◎群類：電機電子群

◎科目：專業一

一、試題總體評論：

### 三、試題疑義申覆：

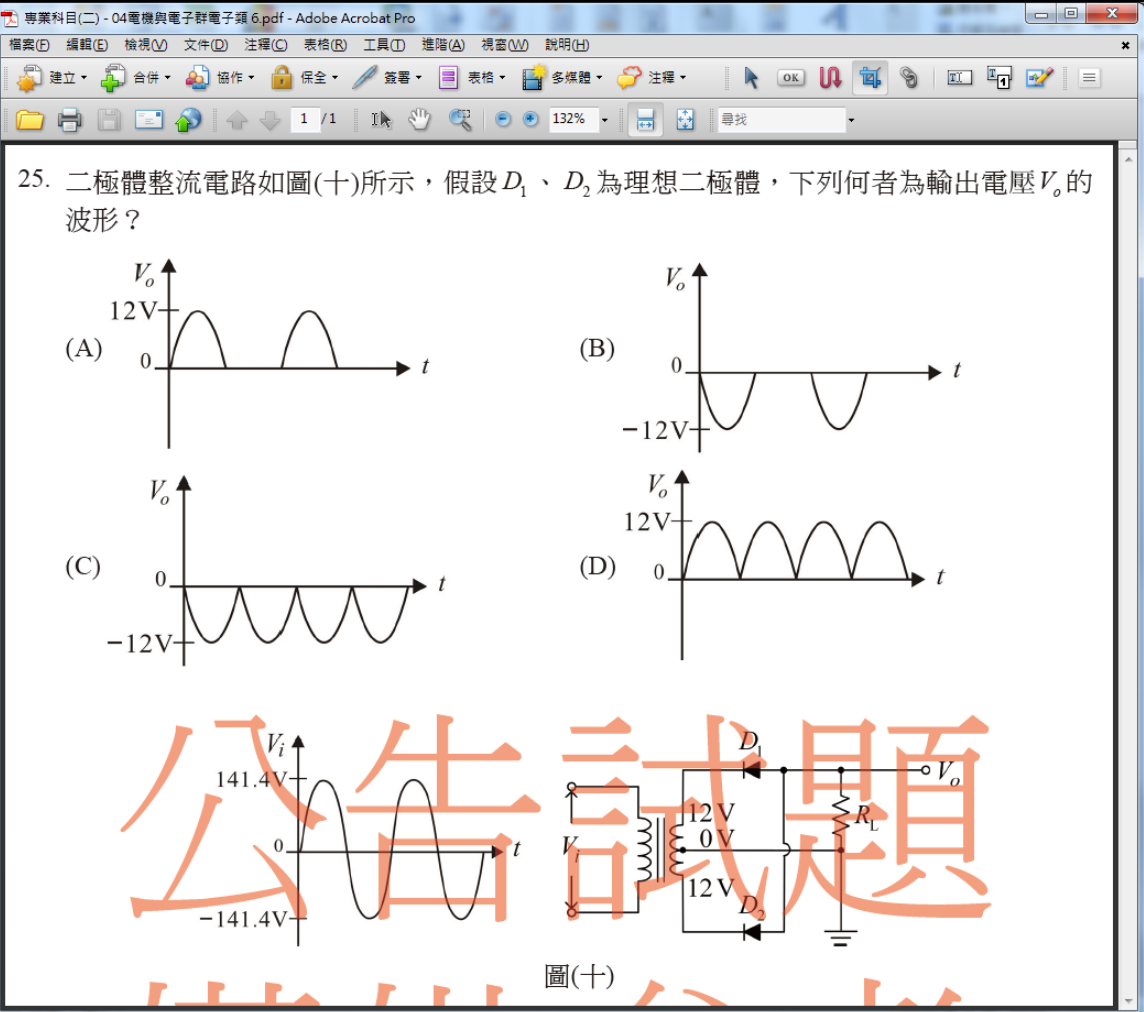
類別	電子類	題號	25	技測中心 公佈之答案	C	建議 答案	送分
考試 科目	專業二						
原試 題	 <p>25. 二極體整流電路如圖(十)所示，假設 <math>D_1</math>、<math>D_2</math> 為理想二極體，下列何者為輸出電壓 <math>V_o</math> 的波形？</p> <p>(A)  (B) </p> <p>(C)  (D) </p> <p>圖(十)</p>						
疑義 之處 (具 體理 由)	<p>電壓表達方式有偏差，變壓器之次級圈電壓如果表示成 12V-0V-12V，通常依經驗應該是代表有效值，但是題目中卻代表峰值也未特別說明，容易造成誤解，雖對答題未有影響，但明顯呈現出題品質還需要加強。</p>						
參考 資料
